Avis délibéré de l’Autorité environnementale sur la Nouvelle Route du Littoral – Projet modifié, La Réunion (974)

n°Ae : 2026-017

Avis délibéré n° 2026-017 adopté lors de la séance du 7 mai 2026

Figure 8 : Localisation des sites agricoles pour l'approvisionnement en matériaux – situation par rapport à l'infrastructure (cf. aire d'étude immédiate) en haut, et positionnement de chacun des sept sites, en bas – (source : dossier).

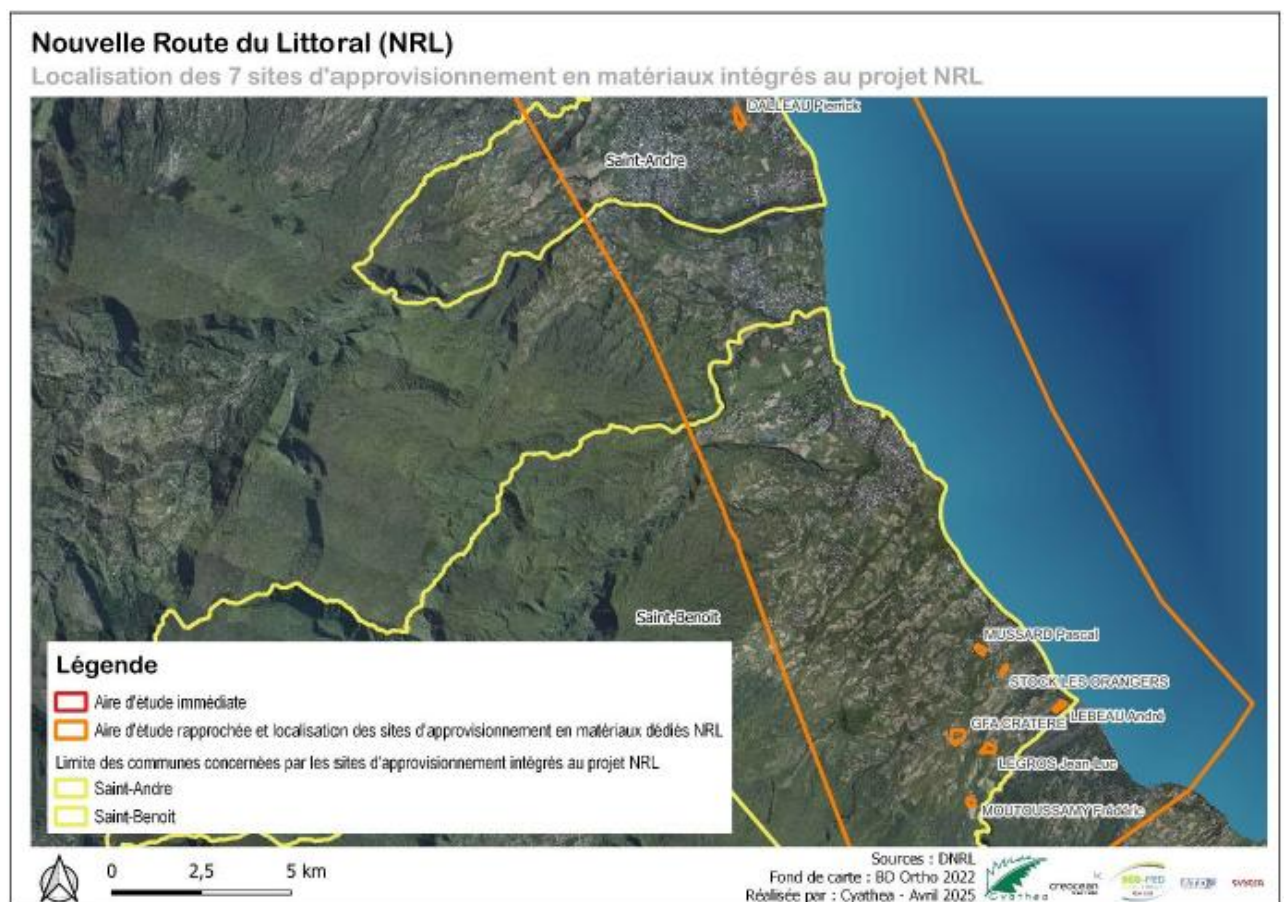
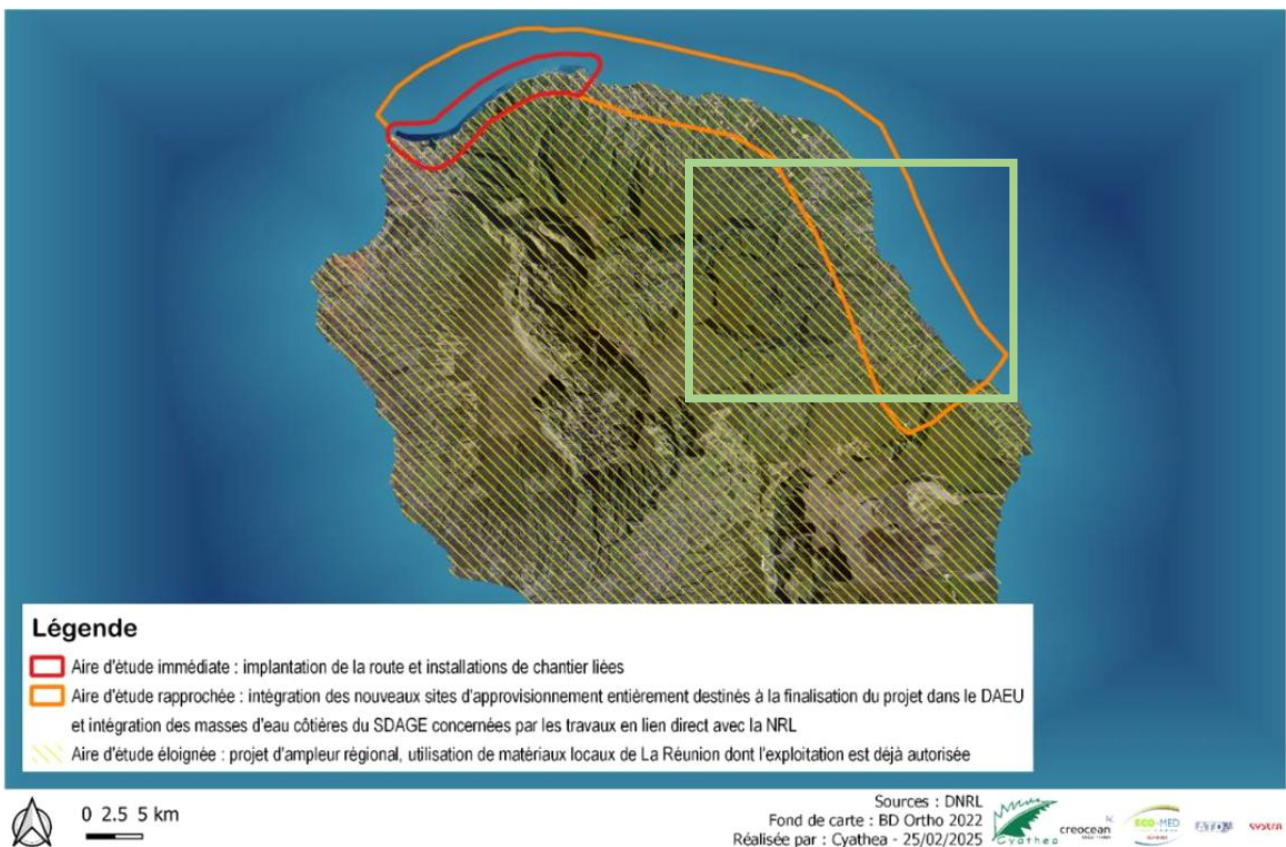
Deux des sept sites agricoles visés pour l'approvisionnement en matériaux ne font pas encore l'objet de conventions signées. Selon la réglementation relative aux inondations et selon la nature des opérations (enlèvement d'andains et/ou épierrement de champs suivi d'un aménagement agricole), les sites retenus sont considérés ou non comme des ICPE (rubrique « *Exploitation de carrière ou autre extraction de matériaux* » pour les affouillements du sol - n° 2510-3). En effet, l'enlèvement d'andains est interdit dans certaines zones inondables signalées au plan de prévention du risque d'inondation (PPRI, zones R1) qui concernent ces parcelles, mais les carrières peuvent y être autorisées sous certaines conditions et avec mesures compensatoires - lesquelles ne sont pas décrites dans le dossier.

La plupart des sites comprennent de fortes pentes (supérieures à 10 % et, localement, supérieures à 20 %, voire 30 %). C'est le cas notamment des sites Moutoussamy, Legros et GFA Cratères. Les risques d'inondation sont présents (aléa localement fort sur les sites Mussard, GFA Cratères, Moutoussamy, Legros et Dalleau, ce dernier étant concerné par un risque d'inondation présent sur la totalité du site) ainsi que de mouvements de terrain (aléa localement moyen sur les sites Mussard et Dalleau, moyen à élevé sur les sites Moutoussamy et Legros et élevé sur le site GFA Cratères). Le dossier présente pour chaque site des études hydrauliques pour évaluer les effets du projet sur le ruissellement. Le risque d'érosion associé est un sujet préoccupant. La commune de Saint-Benoît a d'ailleurs demandé une vigilance particulière sur la gestion du ruissellement et du risque d'érosion. L'Ae souscrit à cette demande.

Les secteurs où les risques d'inondation ou de mouvement de terrain sont présents correspondent généralement à des ravines et à leurs rives. Il s'agit aussi des secteurs où les enjeux écologiques sont les plus marqués. Ils seront évités dans l'ensemble, mais la visite de terrain a montré que ces bords de ravines pouvaient correspondre à des andains faciles à exploiter, comme sur le site Legros par exemple. La végétation qui a poussé sur ces andains constitue aujourd'hui une flore et une faune non dénuées d'intérêt (oiseaux forestiers communs : Oiseau blanc, Tourterelle malgache) mais aussi espèces moins communes dans les bas (Bulbul, Oiseau vert, Gobe-mouche et Tec-Tec) et, pour la flore *Macrotyloma axillare* et *Scleria sieberi*. La faune se distingue notamment par la présence du Gecko vert des Hauts (*Phelsuma borbonica*), espèce endémique de l'archipel des

Mascareignes. La manière dont cette végétation sera évitée n'est pas détaillée et l'exploitant sera peut-être tenté de récupérer l'ensemble des andains accessibles. Cette question est d'autant plus prégnante que l'évaluation environnementale montre bien que plusieurs zones d'andains qu'il est prévu d'exploiter sont classées en trame « espace naturel » (espaces à conserver) par le schéma d'aménagement régional (SAR). L'analyse de la compatibilité du projet avec ce classement reste à affiner pour statuer clairement sur la possibilité ou non d'exploiter ces andains.

L'Ae recommande de préciser la compatibilité du projet avec le classement en « espace naturel » de plusieurs zones d'andains par le SAR, et la manière dont seront évitées les parties d'andains abritant une faune ou une flore patrimoniale, de chercher à préserver les fonctionnalités environnementales par le choix des espèces replantées, de renforcer la mesure d'évitement NATT-ME1 afin de garantir la préservation de la flore patrimoniale visée et de prévoir une mesure d'évitement de la ripisylve du site Mussard.

Figure 9 : En haut : Nids d'oiseaux nicheurs dans la falaise rendus inaccessibles par les filets
En bas : Phaéton à bec jaune tentant de rejoindre une zone propice à sa nidification (source : dossier).

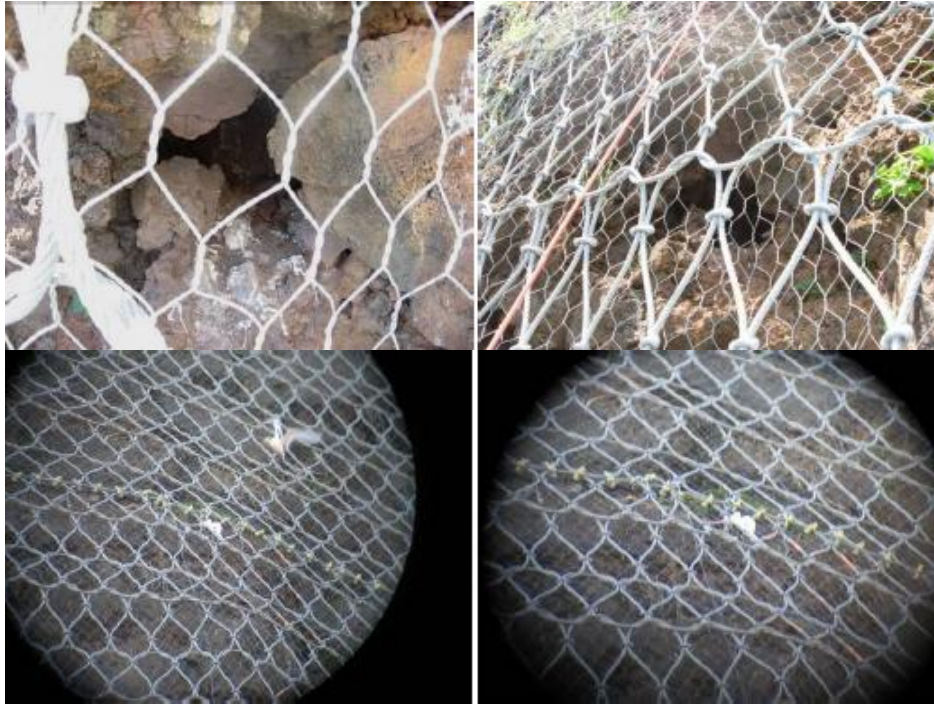
Comme la déconstruction de la route en pied de falaise, la dépose des filets de protection de la route actuelle contre les chutes de pierres est une nécessité du projet. Leur pose et leur entretien ont été rendus nécessaires pour l'exploitation de la route. Leur entretien cessera avec le démontage de la superstructure de la route actuelle. Pour mémoire (cf. l'avis de l'Ae de 2011 déjà cité), lors de la pose des filets et de l'examen de leurs impacts, il a été tiré argument du fait que ces équipements pourraient être déposés le moment venu. Ils représentent une superficie de 36 ha auxquels s'ajoutent 38 ha de déflecteurs. La suppression de la route, nécessitée par le projet conduit de fait à déposer ces filets pour éviter que l'érosion et la corrosion n'occasionnent leur chute de manière plus ou moins inopinée et potentiellement dangereuse. Emmêlés avec les matériaux de la route déstructurée, ils aboutiront à un résultat inesthétique et dangereux. Aucune variante n'est présentée par le dossier sur ce point. Les incidences de l'absence d'entretien et de dépose de l'ensemble des filets ne sont pas évaluées.

Le pétitionnaire oppose à une dépose de l'ensemble des filets le coût de l'opération, son caractère risqué pour les intervenants sans le comparer au risque associé à leur pose et à leur entretien, le risque d'incendie (car le dossier n'envisage qu'une découpe au chalumeau des filets, sans justifier de l'impossibilité d'une découpe sans point chaud) et le fait que la dépose pourrait entraîner et arracher des pieds d'espèces végétales protégées, dont le Bois de paille-en-queue (*Monarrhenus salicifolius*), espèce endémique des Mascareignes, en danger d'extinction à La Réunion, où la falaise abrite 90 % de ses effectifs mondiaux. Ces éléments ne permettent pas de régler le problème dès lors que ces filets tomberont un jour ou l'autre d'eux-mêmes et de manière incontrôlée donc potentiellement dangereuse, arrachant sans discernement la végétation emmêlée. En outre, les filets servent de support aux rats, prédateurs d'oiseaux nicheurs grâce à cette aide artificielle.

L'étude d'impact décrit en détail la mesure « compensatoire » NATT-MC2b « *Restauration d'habitats de la falaise via une dépose sélective des filets* ». Celle-ci s'appuie sur des études précises, chiffre la dépose et la prévoit au droit de la ravine à Malheur, l'un des quatre sites qui présentent des enjeux écologiques faunistiques et floristiques « très forts » et un enjeu « important » pour les continuités écologiques, notamment avec les reliques de forêt semi-sèche présentes sur la planèze et dans les ravines.

Alors que cette mesure fait partie du dispositif ERC du projet et qu'elle constitue donc un des fondements de l'autorisation environnementale sollicitée, il est apparu des échanges oraux que les rapporteurs ont eus lors de leur visite que l'engagement du pétitionnaire à mettre en œuvre cette mesure ne serait pas acquis.

L'Ae recommande de mettre pleinement en œuvre la mesure NATT-MC2b de dépose des filets et d'utiliser l'expérience ainsi acquise pour la généraliser sur toutes les falaises. Elle recommande de la planifier en tenant compte du niveau d'enjeu écologique de chaque secteur.
